**Avis de la mission régionale d'autorité environnementale
sur la construction d'une centrale photovoltaïque au sol
à Mazères-de-Neste (Hautes-Pyrénées)**

N°Saisine : 2022-010938

Avis émis le 11 octobre 2022

Figure 3 : résultats des calculs de bilan carbone issus de l'étude d'impact

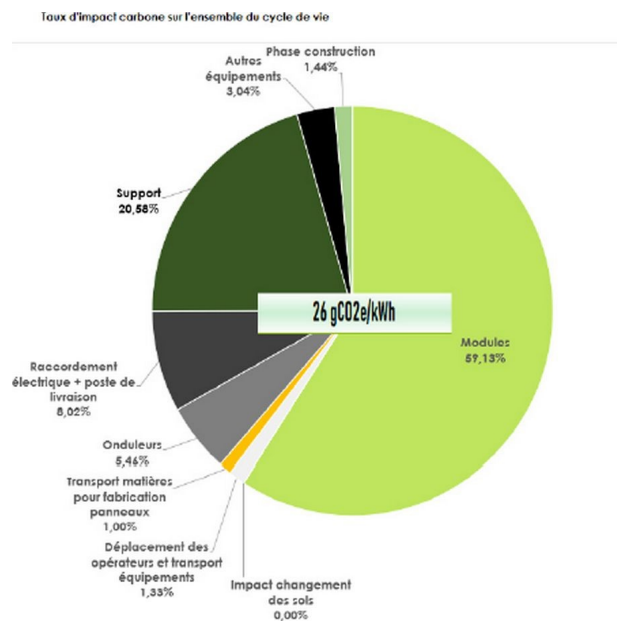
Le bilan est présenté sous forme de graphique précisant la contribution de chaque composante du projet à l'émission globale chiffrée à 26 g_{eq}-CO₂/kWh pour le site de Mazères-de-Neste. A titre de comparaison, le dossier mentionne que les émissions moyennes pour la production d'énergie photovoltaïque est chiffrée à 55 g_{eq}-CO₂/kWh.

La MRAe souligne le travail réalisé pour établir le bilan global des émissions de gaz à effet de serre du projet. En revanche, elle note que la méthodologie présentée n'explicité pas la manière dont les opérations de défrichage et de débroussaillage sont prises en compte dans le calcul alors que les éléments boisés peuvent jouer un rôle de séquestration carbone.

- d'expliquer l'écart important à la moyenne nationale du bilan carbone de l'équipement ;
- de compléter la description de la méthodologie du bilan carbone par une explication étayée de la prise en compte des opérations de défrichage et de débroussaillage.
